A LA OFICINA DE PLANIFICACIÓN DE LA CONFEDERACIÓN
HIDROGRÁFICA DEL TAJO

D. JUAN MANUEL GARCIA DOMINGUEZ, Presidente de la COMUNIDAD DE REGANTES DE LA MARGEN DERECHA DEL RÍO ALAGÓN, en atención al acuerdo adoptado por su Junta de Gobierno en la sesión del 1 de octubre de 2021, presenta las aportaciones y sugerencias, dentro del plazo de información pública al Borrador de Plan Hidrológico (2022-2027) de la Demarcación Hidrográfica del Tajo, que basa en las consideraciones que a continuación se detallan.

Desde la Comunidad de Regantes de la Margen Derecha del Río Alagón se incorpora Informe de estado y aportación de sugerencias al Régimen de Caudales Ecológicos para el Río Alagón desde el Embalse de Valdeobispo hasta el Río Jerte propuesto en el Borrador del Plan Hidrológico de la parte española de la Demarcación Hidrográfica del Tago en el ciclo 2022-2027.

Estudio de detalle de las aportaciones en régimen natural aguas arriba del embalse de Valdeobispo.

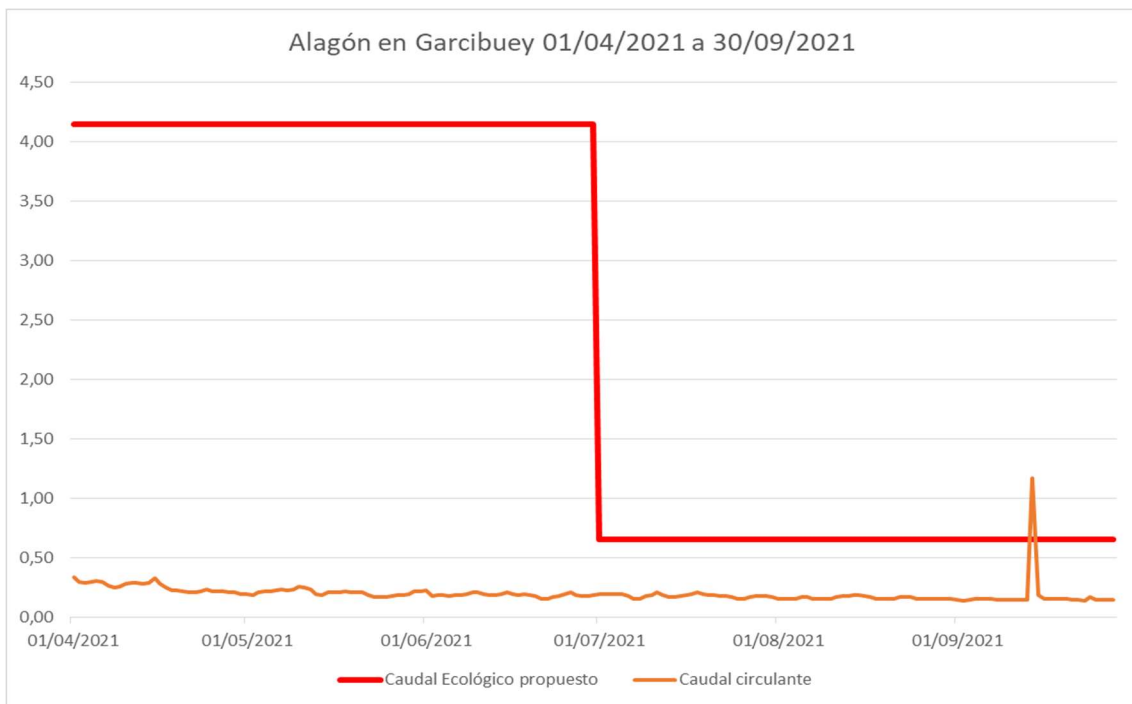
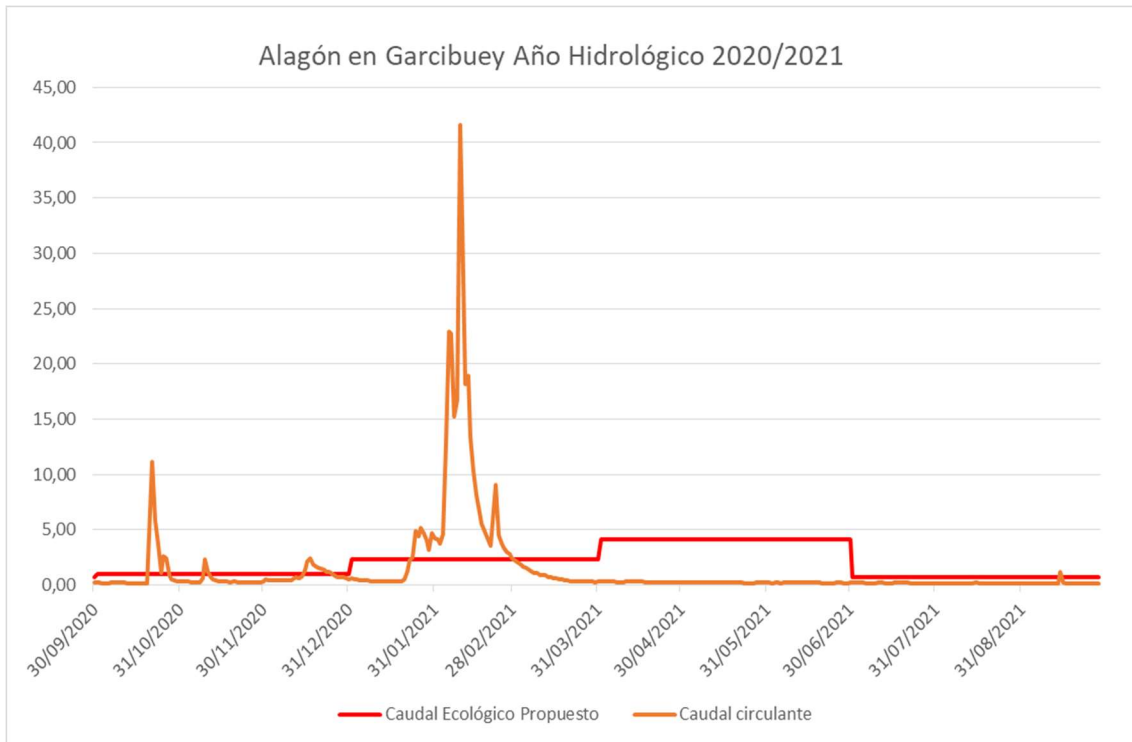
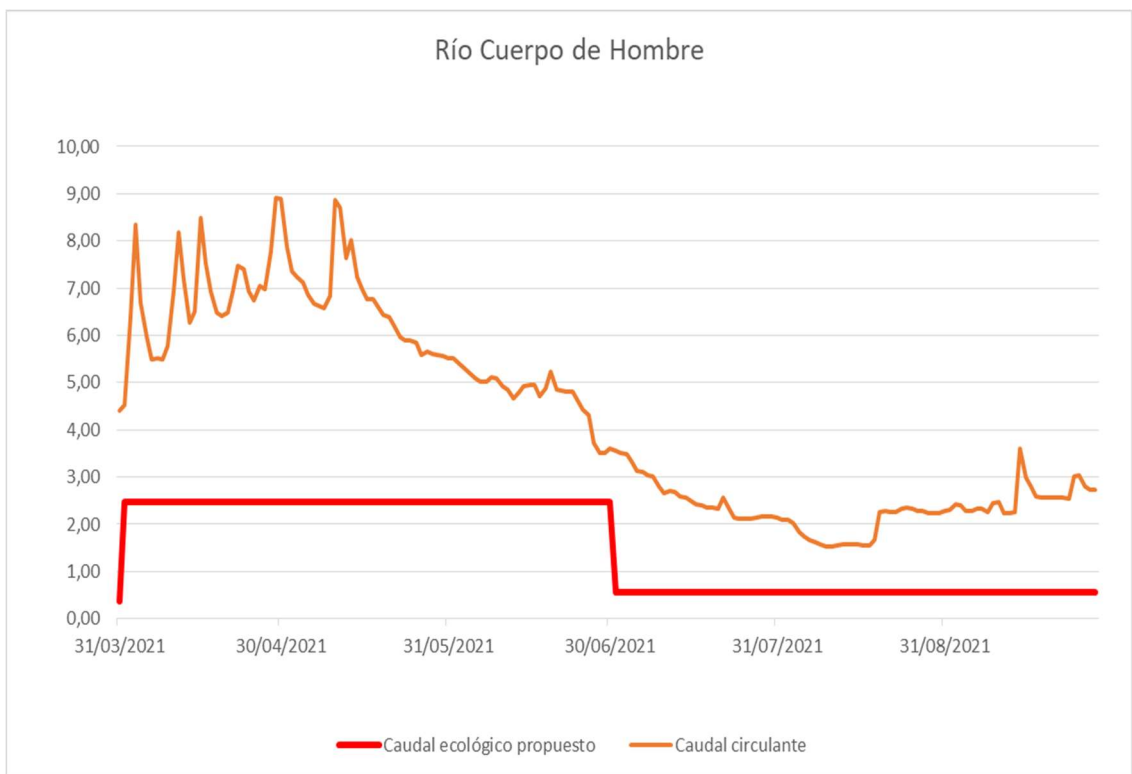
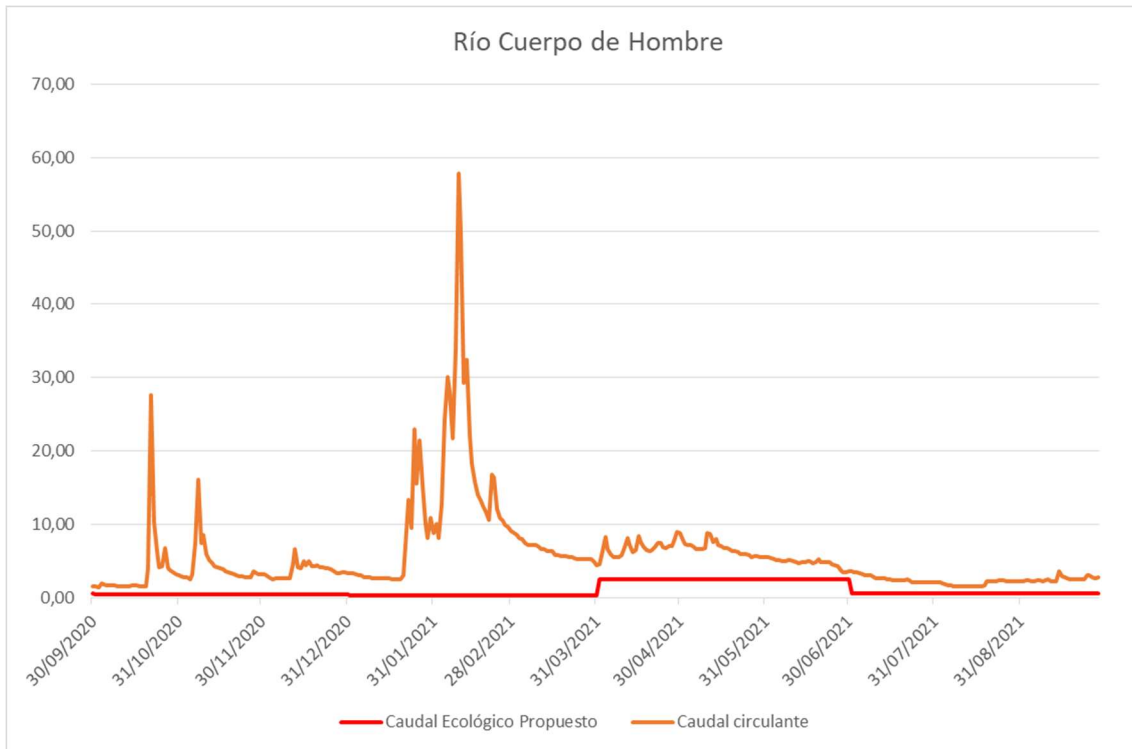
Se produce un incremento de los caudales ecológicos y por tanto un detrimento en la garantía de reserva para la explotación del sistema Gabriel y Galán – Valdeobispo de 130,4974 Hm³, o lo que es lo mismo un incremento de los caudales circulantes aguas debajo de Valdeobispo en concepto de Caudales Hidrológicos del 324,6%, magnitudes

Partiendo de la filosofía que debería imperar basada en el teorema de que el caudal ecológico sería aquel que discurriría por los ríos en régimen natural si no hubiera obras de regulación, mediante este estudio se pretende mostrar que en el caso de los caudales propuestos para el Río Alagón entre el Embalse de Valdeobispo hasta Río Jerte están muy por encima de la aportación que en régimen natural tienen el propio río Alagón y los afluentes del mismo antes del Embalse de Gabriel y Galán, así como las aportaciones de los afluentes antes del Embalse de Valdeobispo, a los que el proyecto del Plan impone unos caudales ecológicos de carácter permanente que durante el año hidrológico 2020/2021 no han podido cumplirse en todos los puntos de control establecidos a través del SAIH, como se refleja en los gráficos que se insertan a continuación.

En virtud de las conclusiones extraídas la sugerencia para incluir en el Plan Hidrológico de la parte española de la Demarcación Hidrográfica del Tajo (ciclo de planificación 2022-2027) no es otra que el mantenimiento del Régimen de Caudales Ecológicos vigente en el Segundo ciclo de Planificación Hidrológica (Apéndice 4 de la Normativa del Plan Hidrológico de la parte española de la Demarcación Hidrográfica del Tajo, aprobada mediante Real Decreto 1/2016).

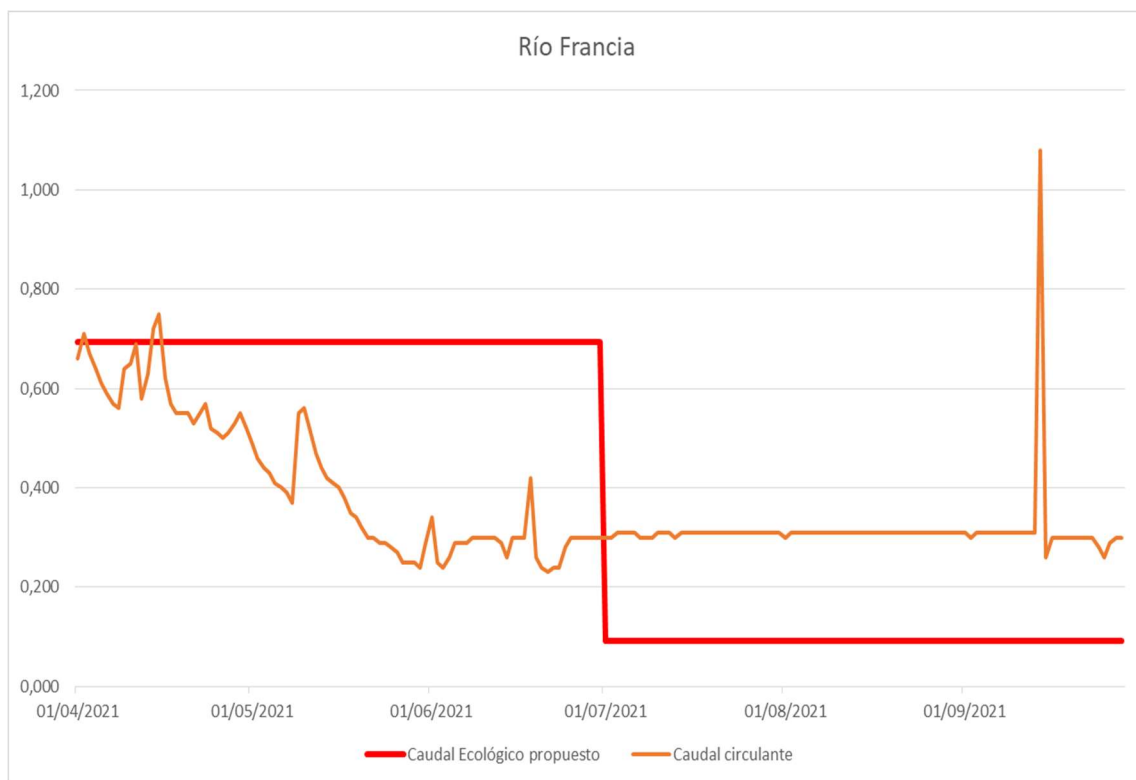
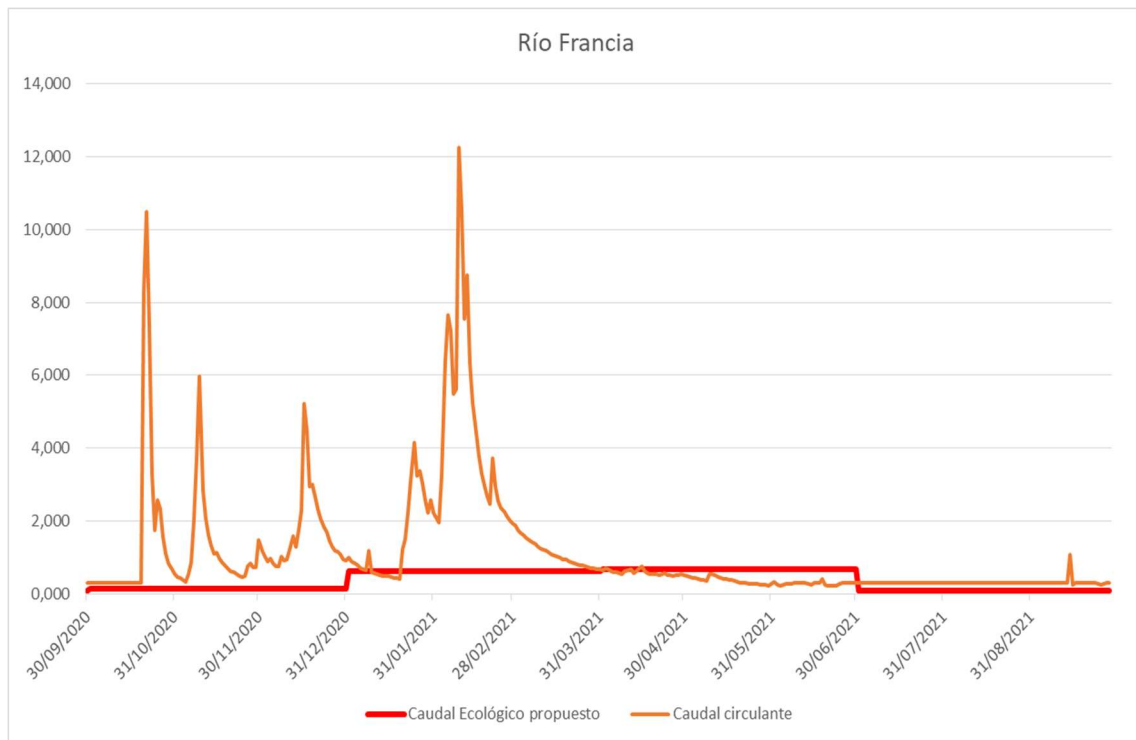
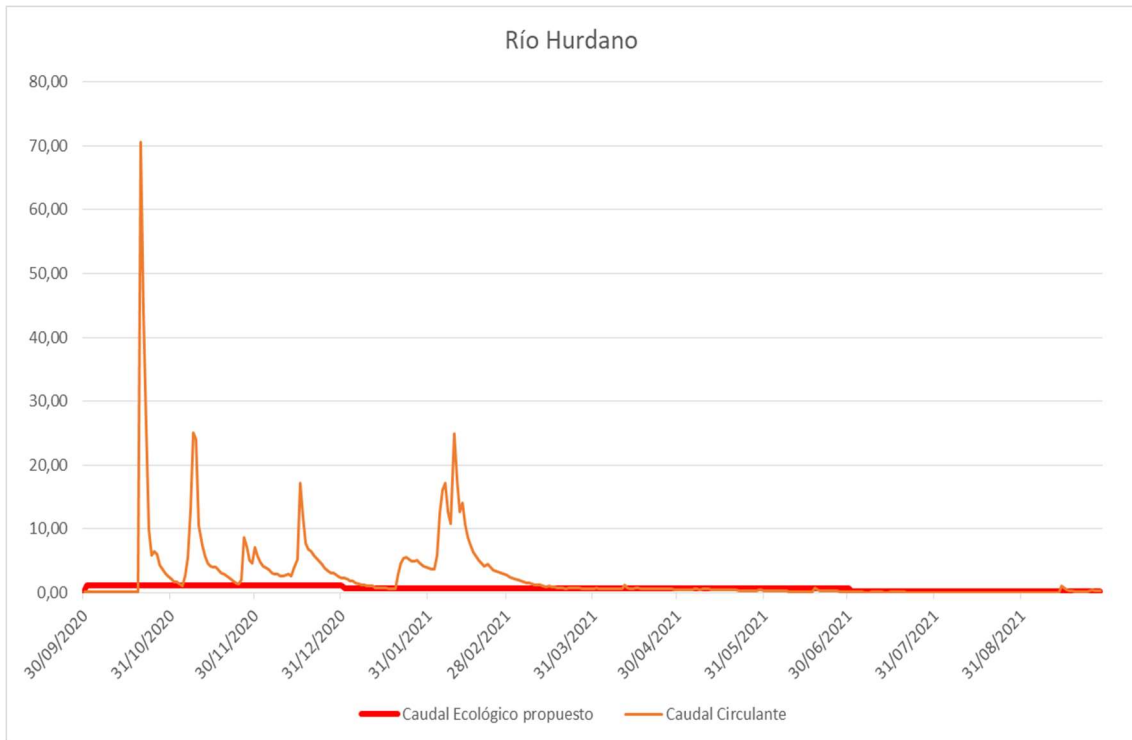
En el cuadro que se inserta a continuación se reflejan los caudales ecológicos fijados para el Río Alagón desde el embalse de Valdeobispo hasta Río Jerte contrapuesto con los caudales fijados aguas arriba en los cauces que dotan las aportaciones del Sistema de Embalses Gabriel y Galán – Valdeobispo.

En un primer análisis se puede observar que el régimen ecológico fijado para el Río Alagón desde el Embalse de Valdeobispo hasta Río Jerte es mayor que la suma de las aportaciones aguas arriba para los periodos en ene-mar y jul-sep, siendo inferior a los fijados para los periodos oct-dic y abr-jun, si bien en los gráficos que se reflejan a continuación queda patente que los caudales ecológicos fijados en algunas de las estaciones de los afluentes al Sistema de Explotación están muy por encima de los caudales reales circulantes en régimen natural durante el año hidrológico 2020-2021, principalmente en el semestre que comprende la campaña de los riegos del Alagón, lo que va a suponer que el caudal ecológico fijado para el Río Alagón desde el Embalse de Valdeobispo hasta Río Jerte se nutra de las reservas almacenadas en el Sistema Gabriel y Galán – Valdeobispo, sin contar con dichas aportaciones aguas arriba, creándose una distorsión entre menores aportaciones y mayores detracciones al sistema de regulación en detrimento de la garantía de recursos para el usuario de riego.
